Codice procedura (ID_VIP) 3408: "Perforazione di 8 Pozzi Addizionali - Sviluppo Campo Vega B - Concessione di Coltivazione C.C6.EO - Canale di Sicilia". Trasmissione del Rapporto "Controdeduzioni alle Osservazioni del Libero Consorzio Comunale di Ragusa (Prot. No. 24116 del 20 Ottobre 2017)"

Sviluppo Campo Vega B Concessione di Coltivazione C.C6.EO - Canale di Sicilia - Perforazione di 8 Pozzi Addizionali

**Controdeduzioni alle Osservazioni del Libero Consorzio Comunale
di Ragusa (Prot. No. 24116 del 20 Ottobre 2017)**

Doc. No. P0003407-1-H2 Rev. 0 - Dicembre 2017

Figura 2.2: Estratto dalla Carta Geologica del Settore Centro - Meridionale dell'Altopiano Ibleo (Provincia di Ragusa, Sicilia Sud-orientale) pubblicata in Grasso et al. 2000

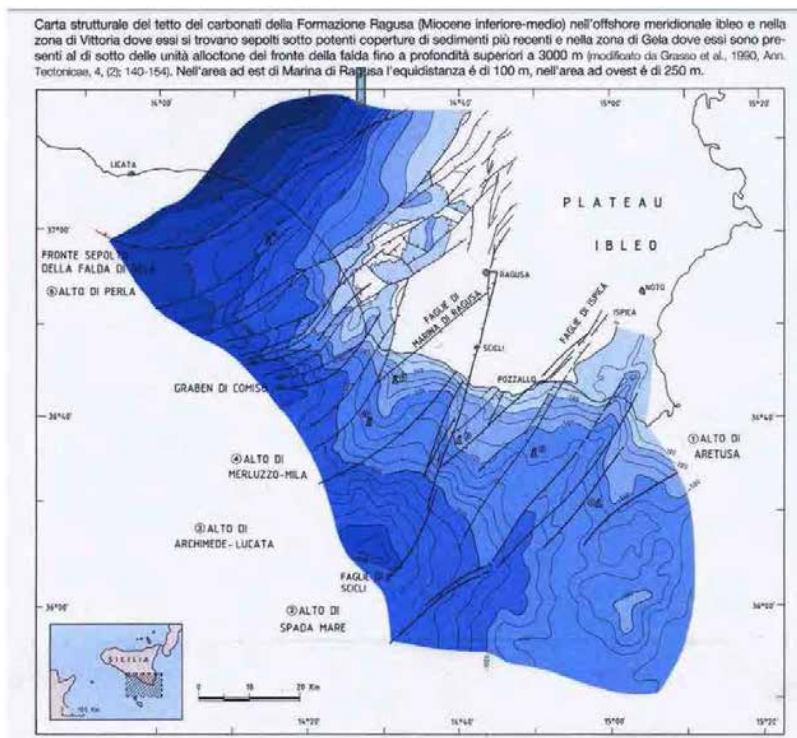
che una carta così costruita non possa essere ritenuta fruibile per descrivere le faglie attive nell'area (Geophi, 2015) proprio in quanto la mancanza della rappresentazione della copertura di sedimenti, non permette di entrare in merito a valutazioni di dinamica tettonica e attività tettonica.

In questa sede si ritiene opportuno rammentare quando, in base alle normative ufficiali, una faglia sia da considerarsi attiva e capace. In materia di micro-zonazione sismica, per la prevenzione del rischio sismico, il Dipartimento della Protezione Civile definisce:

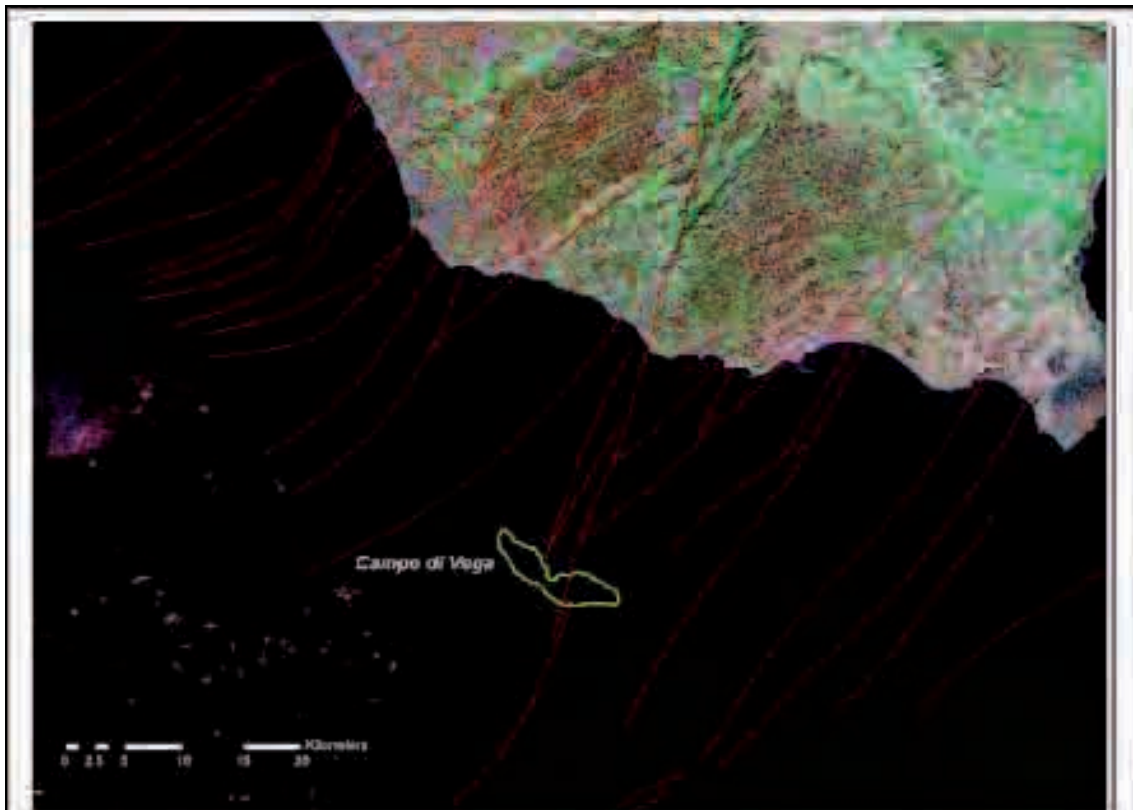
“Una delle più importanti strutture dell'area iblea è la Linea di Scicli, che rappresenta una faglia trascorrente destra orientata NNE-SSW ed è considerata attiva anche per la presenza di vulcani di fango sul fondale marino (Holland et al. 2003) proprio nell'area del campo di Vega. Questa faglia, infatti, attraversa il campo di Vega determinandone la sua complessità.”

Figura 3-11: Sezione Sismica pubblicata nell'Istanza di permesso C.R 128 SE, passante per il Campo Vega in corrispondenza del Pozzo Vega 1

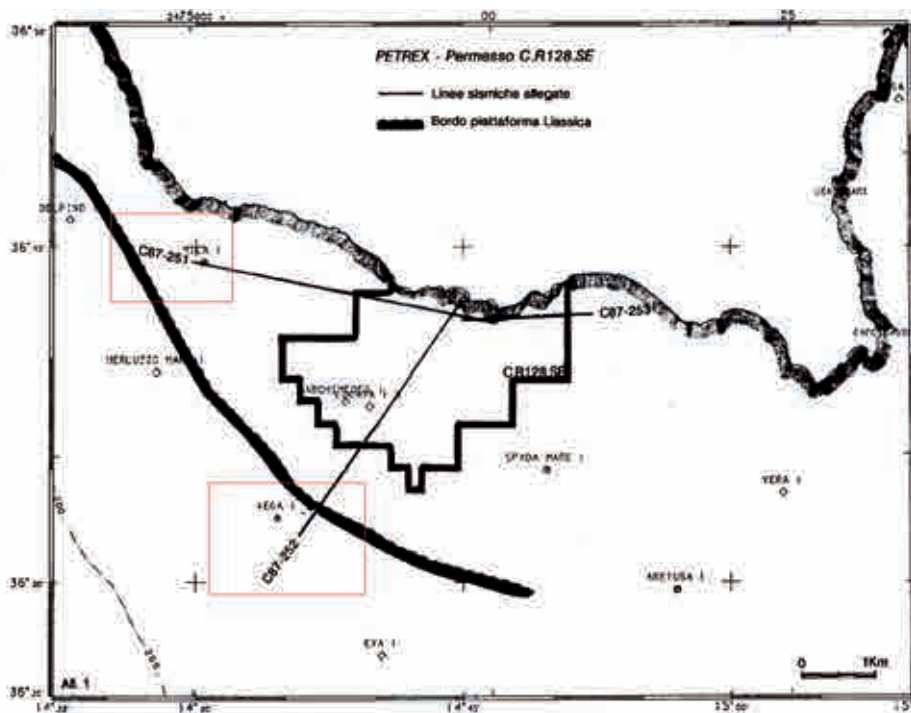
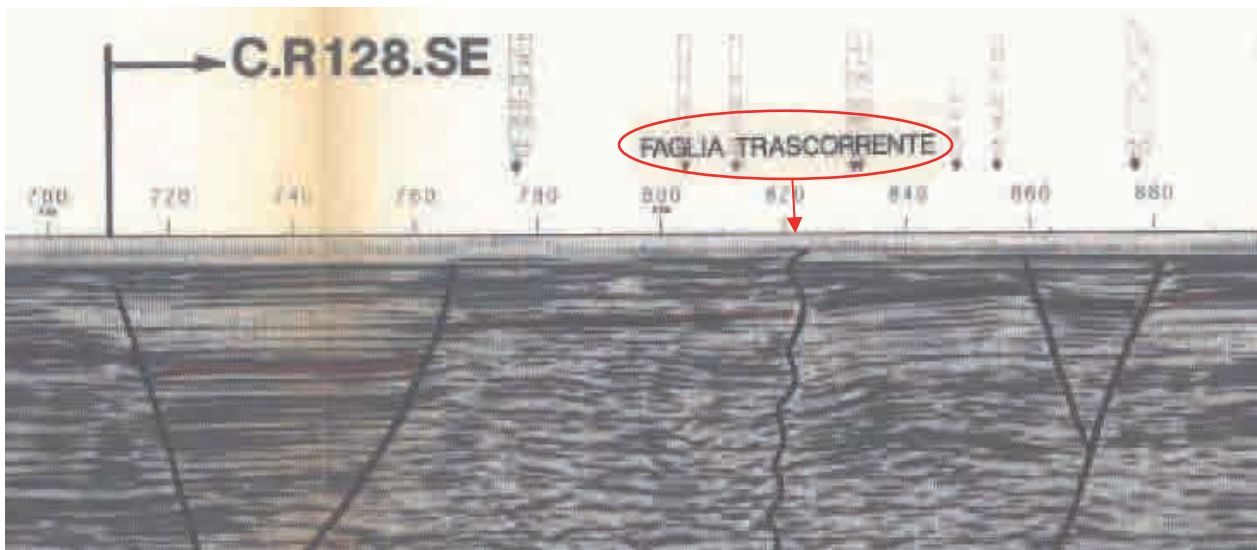
A pag 23 dell'Appendice C (Relazione Tecnica di Approfondimento sulla Pericolosità Geologica dell'Area del Campo Vega) degli ultimi approfondimenti presentati, la Società fa riferimento al permesso di ricerca CR 128 SE e, in fig 3-11, visualizza una sezione sismica pubblicata nei documenti del permesso prima citato.

Tuttavia, la sezione presentata dalla Società Edison in fig 3.11 corrispondente alla linea sismica denominata **C 87-252** dalla Società Petrex (società titolare del permesso di ricerca CR 128 SE – ndr), risulta orientata secondo una direzione NNE-SSW, circa la stessa orientazione che presenta la linea di Scicli. Pertanto, essendo sub-parallela alla direzione di faglia succitata, sarebbe improbabile che la stessa intercetti la dislocazione tettonica.

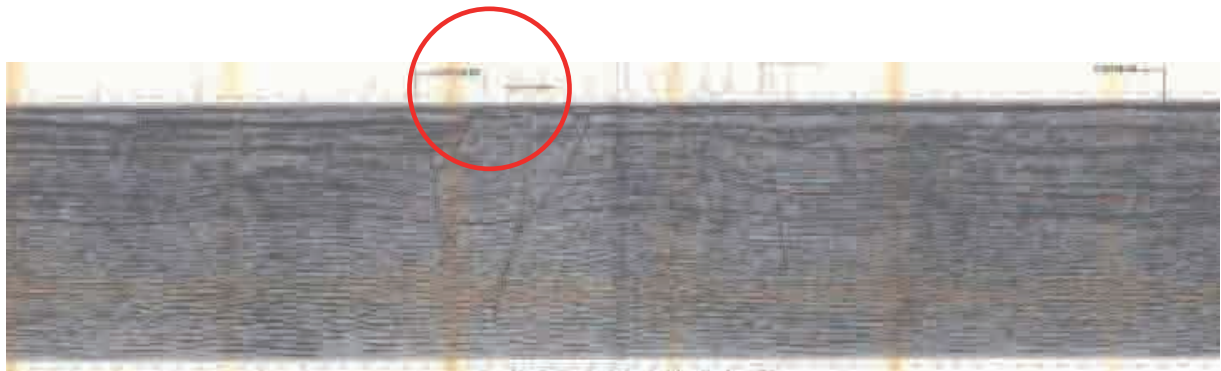
Di contro, nella documentazione contenuta all'interno del permesso di ricerca CR 128 SE è presente un'altra sezione sismica denominata **C 87 – 251**. Tale sezione, essendo orientata in direzione grosso modo perpendicolare alla linea di Scicli, **ben evidenzia questa struttura tettonica**, la quale **risulta chiaramente tagliare la copertura plio-quadernaria** fino al fondale marino. L'importanza di questa struttura è tale che viene anche segnalata nel profilo stesso (Faglia trascorrente - ndr).

Fig. 3 - Location map of the seismic lines (LC 529, 531, 535) which have been interpreted on fig. 4. The named wells are only those along the strike of the seismic lines and quoted on figs. 4 and 5.

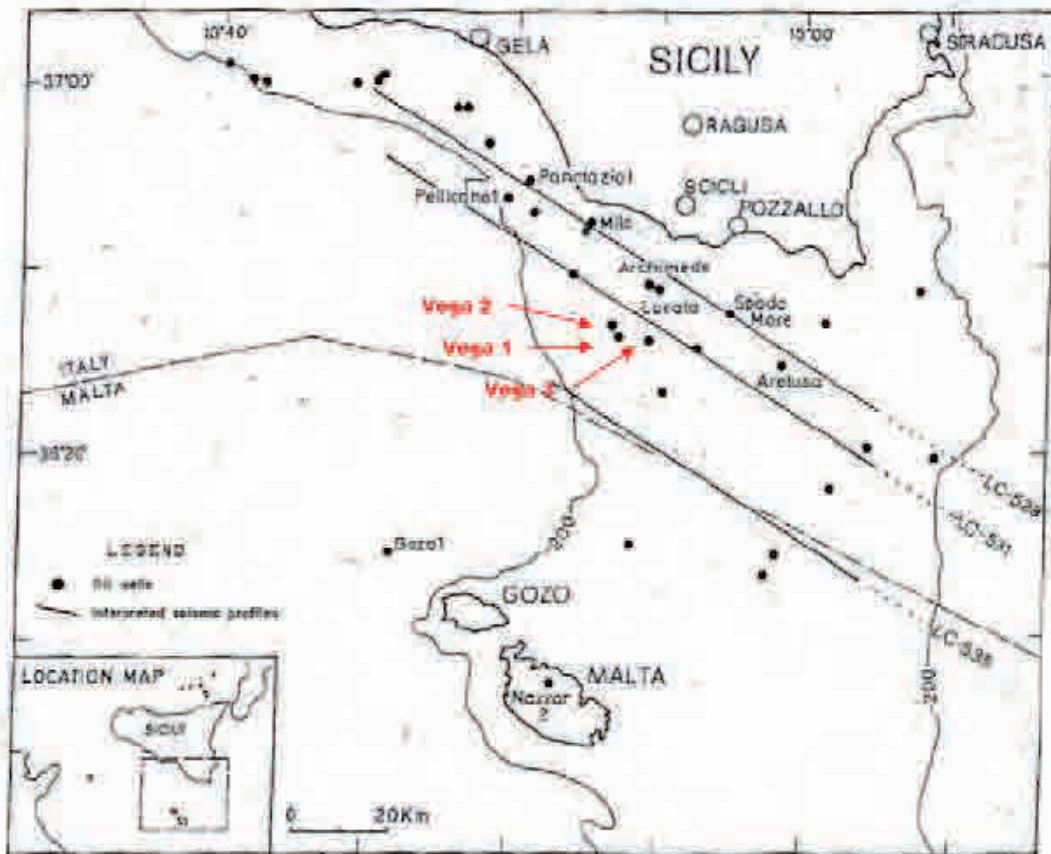
Ad ulteriore conferma di ciò, nelle osservazioni del 15 ott 2013, veniva citato lo studio del prof. Mario Grasso: "Structure and tettonic setting of the western margin of the Hyblean-Malta shelf, Central Mediterranean – Annales Tectonicae Vol IV, 1990", fatto in collaborazione a De Dominicis e Mazzoldi (consulenti della società Canada Northwest Italiana S.p.a., società petrolifera operante per anni proprio all'interno del Campo Vega). Tale studio deriva dall'analisi ed interpretazione di circa 50 linee sismiche (ortogonali e parallele alla linea di costa siciliana) abbinate ai log stratigrafici di più di venti pozzi petroliferi. Per scelta degli autori della pubblicazione, di tutte le cinquanta linee sismiche analizzate ed interpretate, sono state scelte, riprodotte e commentate solo tre linee sismiche con andamento NW-SE, che meglio intercettavano ed evidenziavano le principali strutture tettoniche dell'off-shore. In particolare, questo Ente faceva rilevare che nella **sezione LC-531, prossima ai pozzi del campo Vega**, la faglia di Scicli (Scicli Fault) taglia la copertura QUAT/PLIOC fino alla superficie del fondale marino (vedi fig 3 mappa e fig 4 profili).

Figura 3-11: Sezione Sismica pubblicata nell'Istanza di permesso C.R 128 SE, passante per il Campo Vega in corrispondenza del Pozzo Vega 1

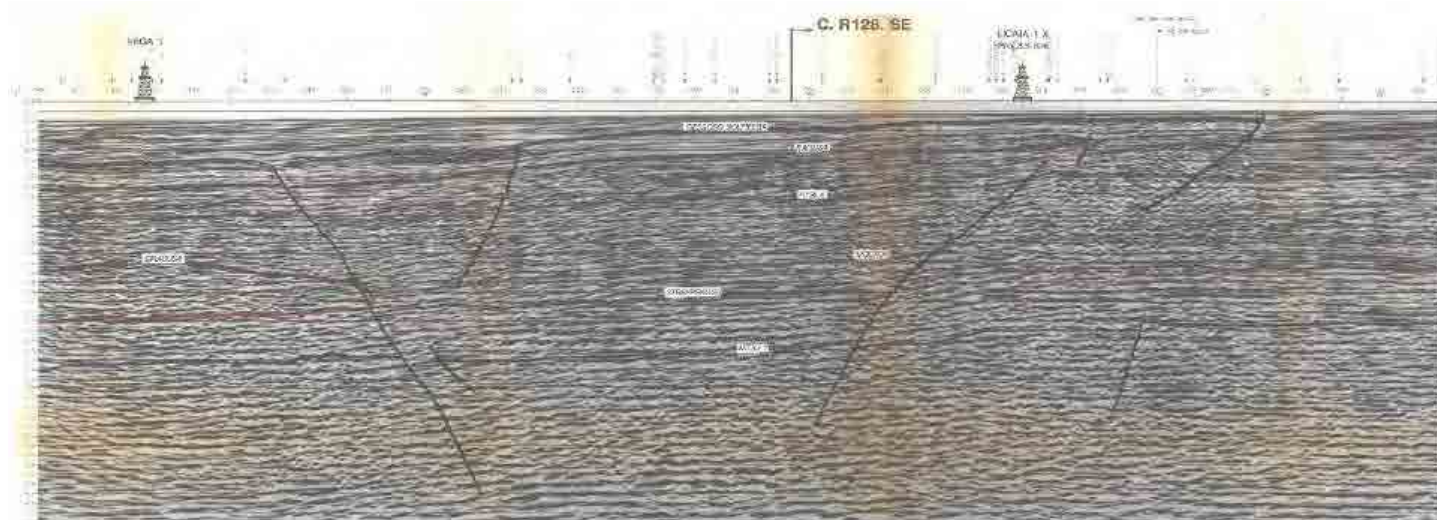
Si evidenzia inoltre che a pagina 8 della Nota Prot. No. 38289 del 15 Ottobre 2013 della Provincia di Ragusa si fa riferimento agli studi compiuti nel permesso di ricerca C.R 128 SE e si riporta inoltre che: *“l'esistenza di questa faglia a carattere regionale che, secondo gli autori degli ultimi approfondimenti inviati a questo Ente, la sua prosecuzione verso mare sia stata solamente “ipotizzata” dagli autori del catalogo DSS, si invitano a visionare le relazioni tecniche allegate al permesso di ricerca CR 128 SE raccolte all'interno della documentazione del progetto Videpi accessibile dal sito ministeriale unmig.sviluppoeconomico.gov.it, (omissis...) Non si capisce come mai gli estensori di questi ultimi approfondimenti inviati a questo Ente siano arrivati alle sopracitate considerazioni: “...e' quindi possibile che la faglia di Scicli sia localizzata in un'area distante dalla zona di Vega, ovvero che non sia affatto presente”.*
